パブリックコメントで頂いたご意見

丹生ダム建設事業の検証に係る検討に関する意見募集について

直近の実績取水水量における琵琶湖水位(試算③結果)

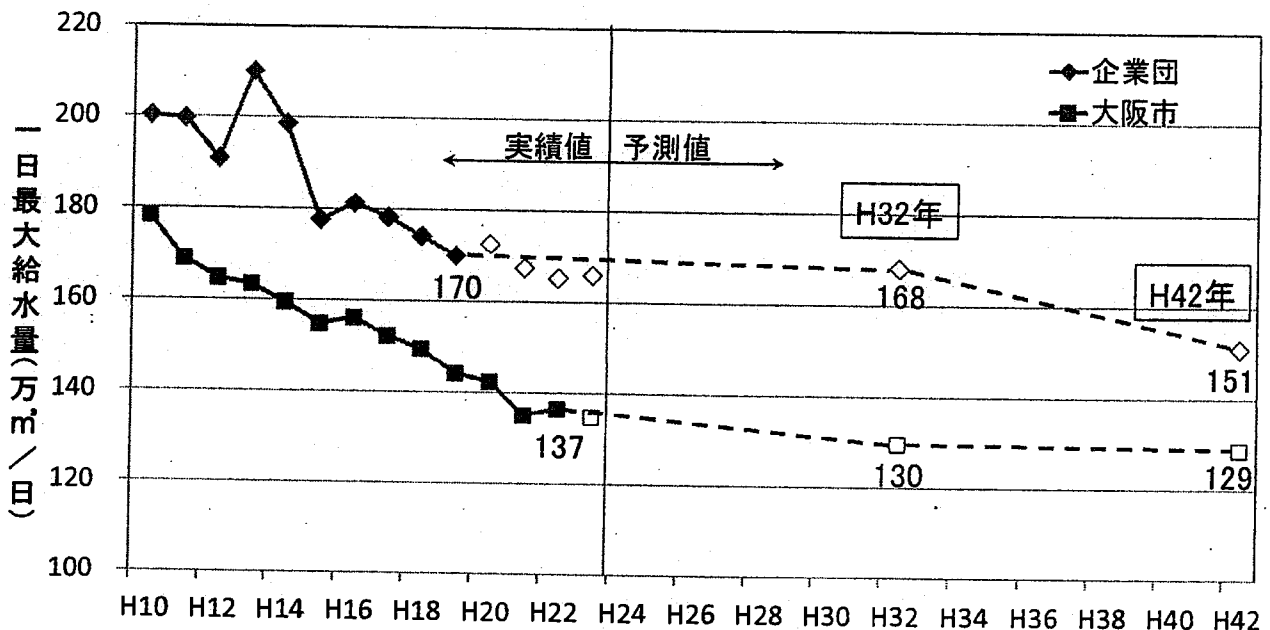
上記資料「参考－2」（p.8）（→添付〔資料A〕参照）に示されている「直近の実績取水量における琵琶湖水位（試算③結果）」では、既往最大渇水の流況を前提に、平成21年度の実績取水量での試算結果が示されているが、その「ケース4」において、「渇水補給なし」つまり「異常渇水対策容量なし」の場合でも琵琶湖水位がBSL－1.43mまでしか下がらないことが明記されている。

他方、淀川での取水量No.1の大阪広域水道企業団とNo.2の大阪市が最近、将来の水需要予測を発表しており（→添付〔資料B〕参照）、これによれば両者の今後の給水量は減少を続け、平成42年度には両者の一日最大給水量は平成21年度よりも更に25万m³減少するとしているから、今後、仮に既往最大渇水が再来したとしても、琵琶湖水位はBSL－1.43mを上回りこそすれ、利用低水位（BSL－1.5m）を下回ることは無い。

従って、丹生ダムまたは琵琶湖に異常渇水対策容量4050万m³を貯留する必要性は皆無である。

H15年(2003年)高時川頭首工の取水量と自然流量 (湖北土地改良区データ)

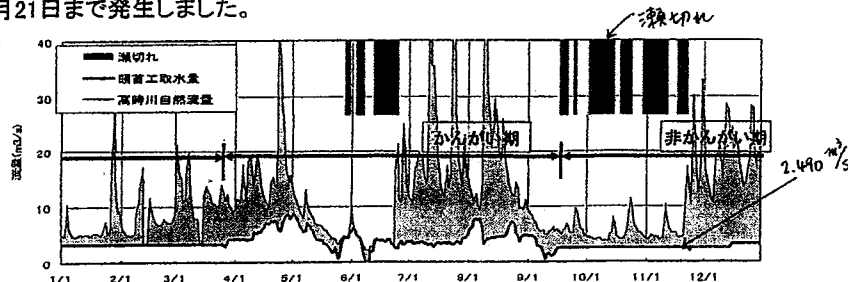
それは農業水路の維持や、この地域の環境的な機能を目的として、この時期についてもなお、 $2.490\text{m}^3/\text{s}$ の農業水利権が設定され、これに基づく取水が高時川頭首工で実施されているからであり、この川の自然流量が少ない日には、これが直接の原因となって瀬切れが発生していることが「中間報告」の資料から読み取れます（→資料 4）。
